REPÚBLICA DE COLOMBIA
SUPERINTENDENCIA DE INDUSTRIA Y COMERCIO

Resolución N° 15787

Ref. Expediente N° NC2021/0017553

Por la cual se resuelve un recurso de reposición

(Figura 5 del documento D1)

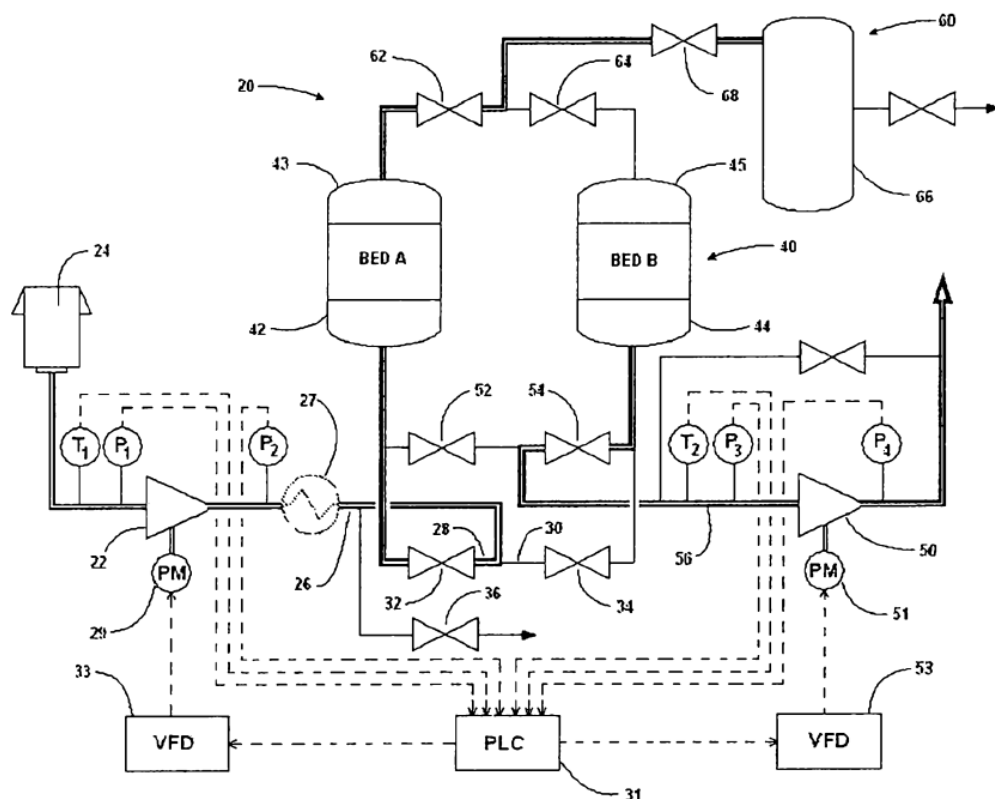
Sobre este particular, esta Superintendencia encuentra que, el antecedente US2009/241771 -D1- revela el uso de motores de alta velocidad de imán permanente (PM) con control de velocidad de frecuencia variable para impulsar compresores centrífugos en sistemas PSA o VPSA. Estos motores permiten acelerar y desacelerar los compresores a velocidades que coinciden o superan los tiempos de ciclo de los sistemas PSA y VPSA actuales, lo que permite un funcionamiento con una eficiencia óptima. La invención plantea la solución a las limitaciones que tienen los compresores centrífugos tradicionales respecto a su ángulo de operación y capacidad de respuesta a las condiciones dinámicas de los procesos de adsorción por cambio de presión (PSA) y adsorción por cambio de presión al vacío (VPSA).

En particular, el documento D1 enseña un sistema VPSA para la separación de gases que utiliza compresores centrífugos impulsados por motores de alta velocidad de imán permanente (PM). Los componentes principales del sistema se representan en el siguiente esquema:

- i. **Compresor de alimentación (22)**: aspira el gas de alimentación (por ejemplo, aire) a través de la entrada (24) y lo comprime a la presión deseada. Está impulsado por un motor PM de alta velocidad (29) y se encuentra en la parte inicial del sistema.
- ii. **Unidad de lecho de adsorbente (40)**: contiene uno o más lechos de adsorbente (42, 43, 44, 45) que eliminan selectivamente los componentes del gas de alimentación. Se encuentra en la parte central del sistema.

- iii. **Compresor de vacío (50)**: reduce la presión en los recipientes de adsorción durante la etapa de desorción. Está impulsado por un motor PM de alta velocidad (51) y se encuentra en la parte final del sistema.
- iv. **Controlador (31)**: controla el funcionamiento del sistema, incluyendo la velocidad de los compresores y las válvulas. Recibe información de los sensores y ajusta el funcionamiento del sistema para mantener las condiciones deseadas.
- v. **Válvulas (28, 30, 32, 34, 36, 52, 54, 62, 64, 68)**: controlan el flujo de gas a través del sistema.

Ahora bien, con base en las enseñanzas antes mencionadas del antecedente US2009/241771 -D1-, esta instancia advierte que, el documento D1 sí enseña un sistema de adsorción para la separación de gases que comprende las características técnicas generales del sistema definido en la reivindicación 1 modificada allegada con el escrito de recurso, esto es:

Por lo anterior, aunque el documento D1 no menciona de manera específica que, al menos uno del compresor de alimentación, el compresor de producto y el compresor de vacío están dimensionados para cumplir entre el 50 y el 90 % de los requisitos máximos de producción del sistema, esta Superintendencia advierte que esta funcionalidad está directamente relacionada con las condiciones de operación del compresor de producto de velocidad variable y dado que este dispositivo resulta idéntico al descrito en el antecedente D1, y que además de acuerdo con las figuras 6 a 10 del mismo antecedente, es capaz de operar en condiciones de flujo másico diferentes a las máximas de diseño, se concluye que la materia reclamada recae en las enseñanzas del estado de la técnica

(Figura 3 del documento D2. Sistema VPSC de dos lechos)

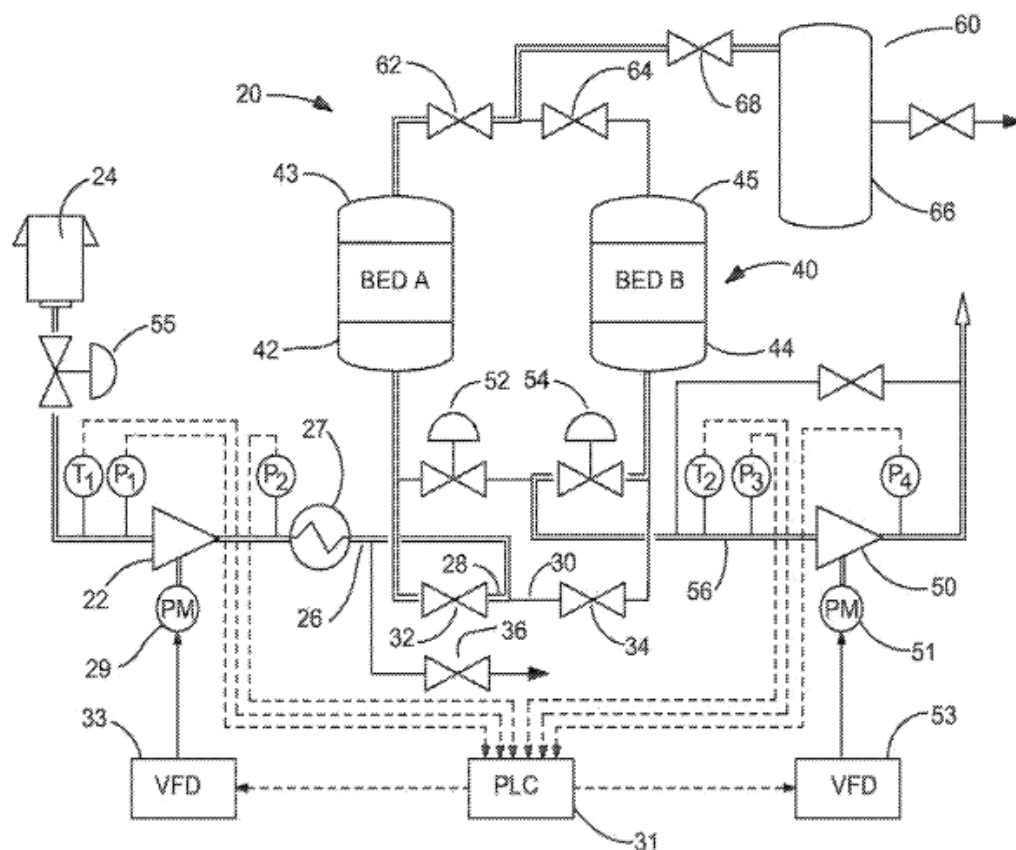
En este punto, esta Superintendencia encuentra que, el antecedente US2014/053732 D2- revela una solución al problema que constituye la ineficiencia energética en los procesos de adsorción cíclica que utilizan compresores centrífugos. En particular, los procesos de adsorción cíclica, como la VPSA (Adsorción por oscilación de vacío), requieren que los compresores centrífugos aceleren y desaceleren rápidamente para seguir los cambios de presión en el sistema, y durante la desaceleración, el sistema de control del compresor suele cortar la energía al motor, permitiendo que el rotor y el impulsor del compresor "giren libremente" hasta alcanzar la velocidad mínima de operación.

Respecto al sistema de adsorción por oscilación de vacío (VPSA) de dos lechos para la separación de oxígeno del aire descrito, el antecedente hace referencia a los siguientes dispositivos y aparatos:

- **Recipiente de adsorción (40):** Contiene al menos un lecho de adsorbente que se presuriza y despresuriza cíclicamente para adsorber y desorber los gases. En el ejemplo dado, el sistema de adsorción 40 comprende un sistema de recipiente doble, con recipientes de adsorción A y B, cada uno con al menos un lecho de adsorbente (no mostrado).
- **Máquina centrífuga (22, 50):** Se utiliza para presurizar y despresurizar el

recipiente de adsorción. Puede ser un compresor centrífugo (22) o un compresor de vacío (50), ambos impulsados por motores de imán permanente de alta velocidad (29, 51), con variadores de frecuencia (VFD) (33, 53).

- **Controlador (31):** Recibe señales de datos sobre las condiciones de funcionamiento de la máquina centrífuga, incluida la relación de presión durante la desaceleración. Envía instrucciones a la máquina centrífuga y a las válvulas de control de flujo en respuesta a las condiciones de funcionamiento.
- **Válvulas de control de flujo (55, 52, 54):** Ubicadas en la entrada de succión de la máquina centrífuga. Se ajustan para controlar el flujo másico de gas al compresor, lo que afecta la velocidad de desaceleración de la máquina centrífuga.

Es por ello, que aunque el documento D2 no menciona de manera específica que, al menos uno del compresor de alimentación (22), el compresor de producto (73) y el compresor de vacío (50) están dimensionados para cumplir entre el 50 y el 90 % de los requisitos máximos de producción del sistema, se encuentra que esta funcionalidad está directamente relacionada con las condiciones de operación del compresor de producto de velocidad variable (73) - la corriente (69) entrada desde del tanque de compensación para almacenamiento (66)- y dado que estos dispositivos son similares a los descritos en el antecedente D2 y operar en condiciones de flujo másico diferentes a las máximas de diseño (figura 5), se verifica que la materia reclamada tampoco cumple con el requisito

Figura 3 y 4 del documento D2

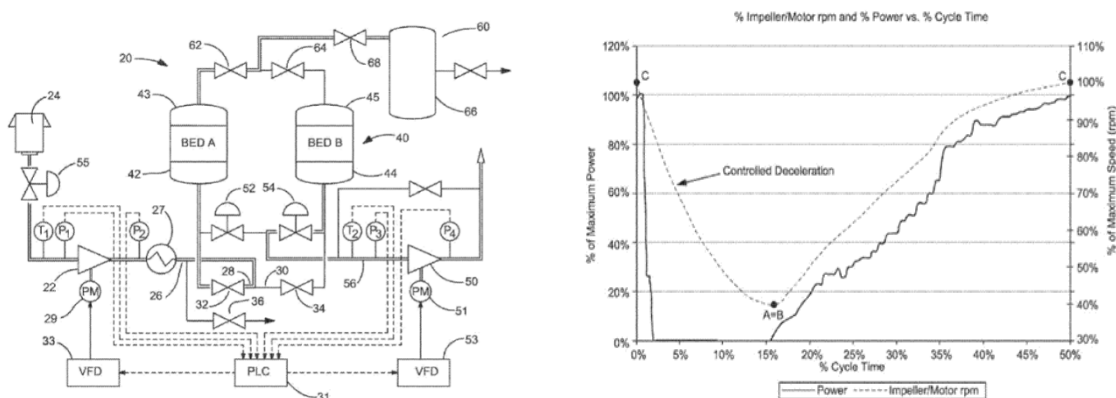
Teniendo en cuenta lo antes mencionado y para esclarecer lo relacionado con el argumento según el cual el sistema reclamado cuenta con compresores dimensionados intencionalmente para requisitos de producción promedio es decir del 50 al 90% de los requisitos de producción máxima del sistema, en donde la velocidad del compresor se puede aumentar para cumplir con el requisito de capacidad máxima cuando sea necesario, esta Oficina trae a colación que el sistema del documento D2 hace referencia a que cuando:

(...) el ciclo de adsorción requiere que la velocidad del compresor se desacelere debido a los requisitos de relación de presión descendente, el controlador 31 ordena al VFD 33 que deshabilite la entrada de energía a la máquina, lo que permite que el tren de transmisión desacelere libremente hasta su velocidad mínima sin consumir energía eléctrica, como se ilustra entre los puntos C y A en la FIG. 1. Pero si la tasa de desaceleración es demasiado rápida y el tren de transmisión alcanza la velocidad mínima demasiado rápido (por ejemplo, antes de que la relación de presión a través de la máquina comience a aumentar), el controlador 31 se programa (según la velocidad mínima de diseño) para ordenar al VFD 33 que vuelva a habilitar la entrada de energía al motor y mantenga el tren de transmisión en la línea de velocidad mínima, como se muestra en los puntos A a B en la FIG. 1, consumiendo energía innecesariamente. Una forma alternativa de ilustrar el problema se muestra en la FIG. 2, en la que el ciclo del compresor se muestra en un gráfico de la relación de presión porcentual graficada frente a un caudal másico adimensional. El tiempo de inactividad se muestra como el período de tiempo entre los puntos A a B y el consumo de energía asociado con este tiempo de inactividad debe reducirse o, preferiblemente, eliminarse.

Con referencia nuevamente a la FIG. 3, los valores de control de flujo 55, 52 y 54 se ajustan en la medida y grado necesarios para reducir la densidad de entrada, y por lo tanto ajustar el flujo másico de gas de proceso a las máquinas centrífugas. Las válvulas de control se pueden operar para abrir o cerrar, pero más a menudo las válvulas se cierran para reducir la densidad de entrada y reducir el flujo másico como se describe en esta realización. Al reducir el flujo másico de gas a los compresores centrífugos 22 y 50, la cantidad de trabajo realizado al gas por el impulsor se reduce (es decir, menos frenado aerodinámico), disminuyendo así la tasa de desaceleración del tren de accionamiento del compresor o compresores como se ilustra en la FIG. 4. La desaceleración desde los puntos C a A se ralentiza cerrando las válvulas de control de manera que el punto A sea igual al punto B, que es el punto de aceleración desde los puntos B a C. De este modo, las válvulas de control de flujo 55, 52 y 54 se cierran en la

medida y grado necesarios para reducir el flujo másico del gas de alimentación según sea necesario para reducir la tasa de desaceleración del impulsor y la máquina centrífuga. La tasa de desaceleración se adapta preferiblemente a la(s) relación(es) de presión de manera que la máquina centrífuga no desacelere completamente antes de que la relación de presión aumente y, por lo tanto, llegue a su velocidad mínima de funcionamiento cerca, o preferiblemente en, el punto requerido para comenzar la aceleración/reaceleración. Además, la máquina centrífuga llega preferiblemente a la velocidad mínima a lo largo de su línea de mejor eficiencia. En una operación típica en una realización de esta invención, las condiciones de la relación de presión se miden durante el paso de desaceleración con un dispositivo de medición de presión que envía una señal de datos al controlador. El controlador convierte las señales de datos en instrucciones utilizando un algoritmo predeterminado diseñado para indicar a la máquina centrífuga que alcance la velocidad mínima de funcionamiento en el punto requerido para acelerar a lo largo de su línea de máxima eficiencia predeterminada. El controlador envía las instrucciones a al menos una válvula de control de flujo que se mueve en respuesta a las instrucciones ajustando el flujo másico del gas de proceso para variar la velocidad de funcionamiento y reducir la tasa de desaceleración de la máquina centrífuga para obtener su velocidad de funcionamiento más baja cerca o en el punto requerido para comenzar la aceleración (...) (Párrs. 0051 y 0052).

Es por ello que esta Superintendencia encuentra que sistema del documento D2 cumple con la condición de presentar al menos uno del compresor de alimentación, el compresor de producto y el compresor de vacío dimensionado para cumplir los requisitos de producción promedio entre el 50 y el 90 % de los requisitos máximos de producción del sistema. De tal suerte que el componente estructural y su funcionalidad, tal y como se encuentra reclamada es anticipado por las enseñanzas del documento D2.
